Re: PI.-**NUCOR CORPORATION.**-Solicitud de Patente de Invención en Fase Nacional PCT para "**DIQUES LATERALES DE DESGASTE PROLONGADO**".-Clase **B22D 11/06**.-Expediente número **08-099.589.-**

2. Con el fin de responder las objeciones expuestas por el Señor Examinador en su Concepto Técnico correspondiente al Oficio No. **12470**, en relación con la Claridad y la novedad de la presente solicitud, me permito dirigir su atención a las siguientes modificaciones y argumentos técnicos por medio de los cuales no sólo se superan completamente dichas objeciones sino que además se establece de manera incontrovertible la patentabilidad de la solicitud en estudio.

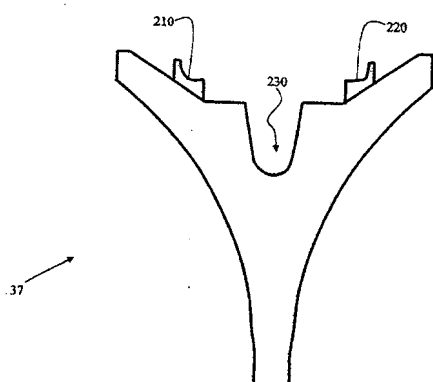
De otra parte, el Señor Examinador asegura que la solicitud en estudio sería anticipada por las enseñanzas del documento **US5638892(D1)**.

A este respecto el Señor Examinador indica que todas las características esenciales del conjunto de dique lateral y el método para producir una tira de función delgada de la invención estarían reveladas dentro del citado documento D1, toda vez

Es así como D1 de ninguna manera se refiere a una superficie externa del dique lateral que tenga porciones de sujeción capaces de fijar el dique lateral a un sujetador de dique lateral para sujetar el dique lateral en su lugar durante la fundición, sino que en este documento los pasadores 9 y 9' se encuentran montados sobre un "carro secundario 7" y no al dique lateral:

De esta forma, si bien el documento D1 revela un sistema para obtener una tira de material fundido a través de dos rodillos, este no revela un conjunto de dique lateral que contenga las mismas características técnicas de aquel que es objeto de la presente invención, tal como son definidas dentro del capítulo reivindicatorio modificado.

**Sujetador de dique lateral,
presente invención**

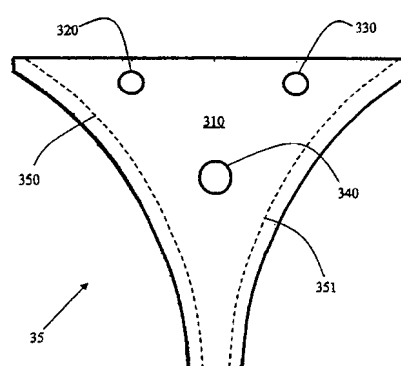
Contrario a lo anterior, **dentro del conjunto que es objeto de la presente invención no existe un carro secundario y el dique lateral contiene porciones de sujeción que le permiten unirse al sujetador de dique lateral:**

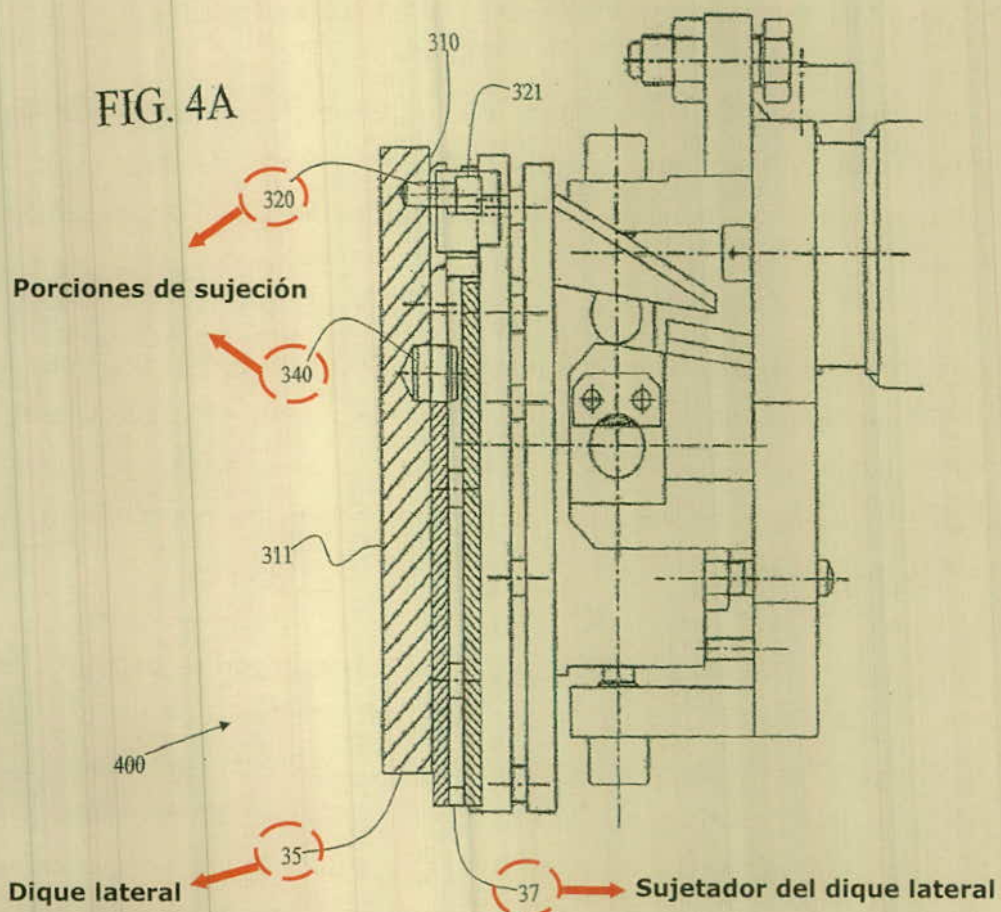
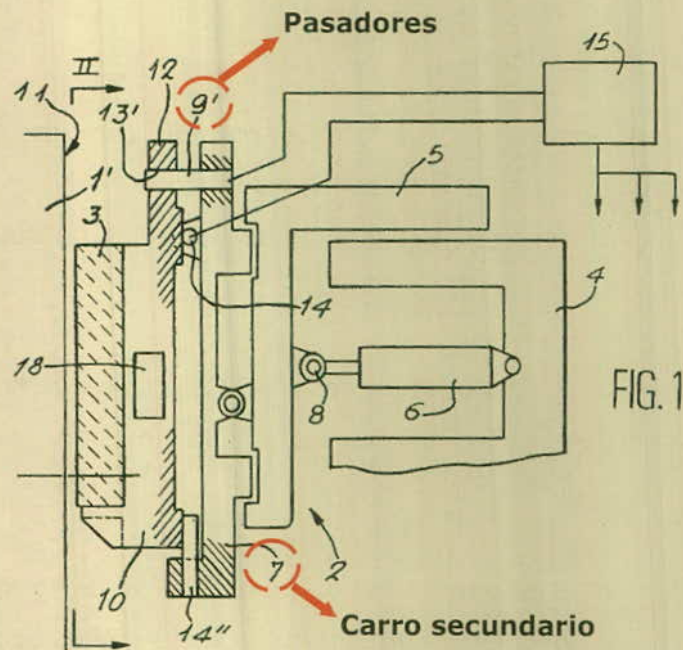
Sumado a lo anterior, el documento D1 claramente muestra que el "carro secundario 7" no posee porciones de sujeción, como si ocurre en la presente invención:

En vista de lo anterior, **dado que el sistema de D1 posee un "carro secundario 7" y unos "pasadores 9,9"' que no se incluyen dentro del conjunto de dique lateral de la presente invención, y que el mencionado "carro secundario 7" carece de porciones de sujeción las cuales sí hacen parte del sujetador de dique lateral de la invención, de ninguna manera el documento D1 puede anticipar el conjunto que es objeto de la solicitud en estudio.**
